**Vedlegg til sak:****Høringsuttale til søknader om løyve til å bygge fire minikraftverk i Fjaler kommune.****Saksutgreiing for Tjøredalselva kraftverk.****1. Omtale av tiltaket.**

## Tjøredalselva kraftverk

Alternativ 2.

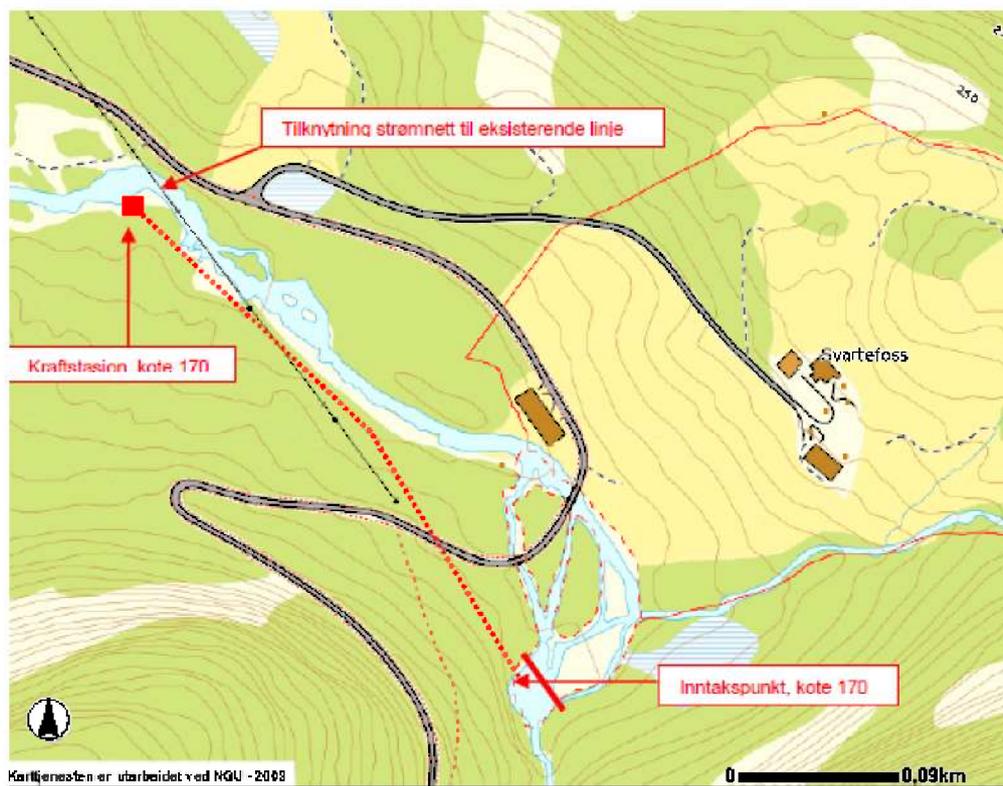
Alternativ 2 vil påvirke ei kortare elvestrekning men ikkje sjølv fossen. Kraftproduksjonen vert ca. 1 GWh, utbyggingskostnaden ca. 4 mill. kroner og utbyggingsprisen 4 kr/kWh.

I skråningane mellom vegen og Tjøredalselva like nord for Svartefossen, ligg det ein markert gamal ferdsselsveg. Ved utbygging etter alternativ 1, med lang røyrgate, vil røyrgata komme tett opp til denne ferdsselsvegen. Gamle ræser og vegar er viktige kulturminne og landskapselement som det ikkje må gjerast skade på. Det må heller ikkje gjerast skade på kulturlandskapselement som geiler, steingardar, bakkereiner, bygningar eller andre synelege spor etter tidlegare landbruksaktivitet. For å få minst moglege synelege spor i landskapet og ei raskare revegetering, er det viktig å nytte naturleg vegetasjon frå staden (torv) til dekking av deponi, grøfter, vegskråningar og riggområde, etter at anlegget er fullført. For å unngå at det gamle vegfaret og sjølv Svartefossen som kulturminne og landskapselement vert råka av utbygginga, er alternativ 2, med inntak nedstrøms Svartefossen det beste av dei to alternativa det no vert søkt konsesjon på.

Fylkesrådmannen vurderer at tiltaket vil innebere moderate ulemper i høve til kulturminne, landskap og brukarinteresser, og vil rå til at det vert gitt løyve primært i tråd med alternativ 2. Krav om undersøking i tråd med kulturminnelova § 9 skal settast som konsesjonsvilkår.
